Associazione Sacra Famiglia – Comitato di Quartiere  
Via Padre Boga, 11  
20811 - Cesano Maderno (MB)  
CF: 91105070154  
[sfamiglia@gmail.com](mailto:sfamiglia@gmail.com)  
[www.quartieresacrafamiglia.it](http://www.quartieresacrafamiglia.it)

**OGGETTO: Aggiornamento Piano Generale del Traffico Urbano (PGTU)**

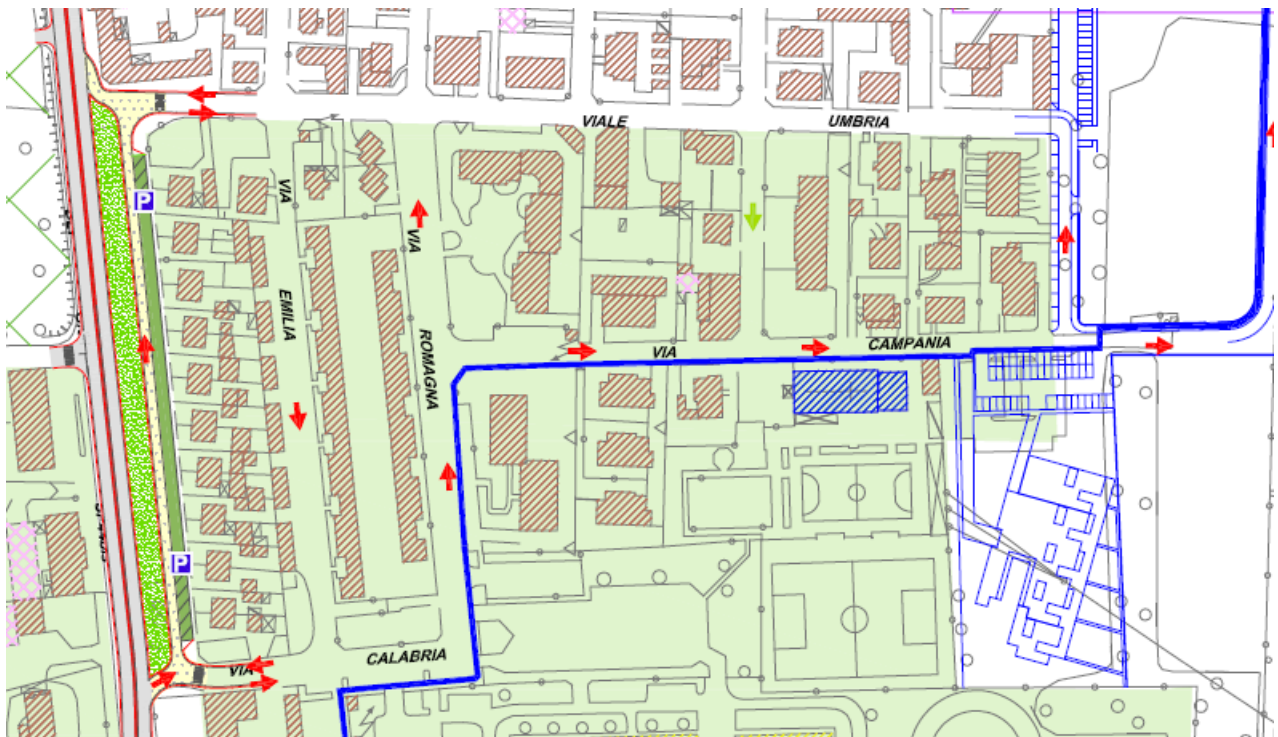
La situazione viabilistica intorno al Versari nelle ore di punta è insostenibile per i residenti, non solo in ordine alla viabilità, ma anche in ordine alla qualità dell'aria. Il PGTU prevedeva lo schema sintetizzato nell'estratto seguente.

Le previsioni non sono più applicabili perché si fondavano su due vie di nuova realizzazione che dovevano servire ad alleggerire il traffico dal Versari e dalla Parrocchia (strada tra via Campania e via Umbria e strada di collegamento tra via Campania e via Monteverdi) che di fatto non verranno realizzate (la prima perché in quella sede è stata realizzata la ciclabile; la seconda perché il Comune ha acquisito l'area ora destinata a Frutteto condiviso e quindi ha manifestato la condivisibile determinazione a non realizzare più una strada che divida a metà l'intera proprietà tra la sede degli Orti condivisi e la sede del Frutteto condiviso).

In ogni caso bisognerebbe fare in modo che nelle ore di punta, coloro che accompagnano e riprendono in auto gli studenti dal Versari – a meno che ovviamente si tratti di studenti con ridotte capacità motorie o altri casi simili - non debbano congestionare tutte le vie del quartiere, ma debbano rimanere il più possibile a ridosso della via Nazionale dei Giovi.
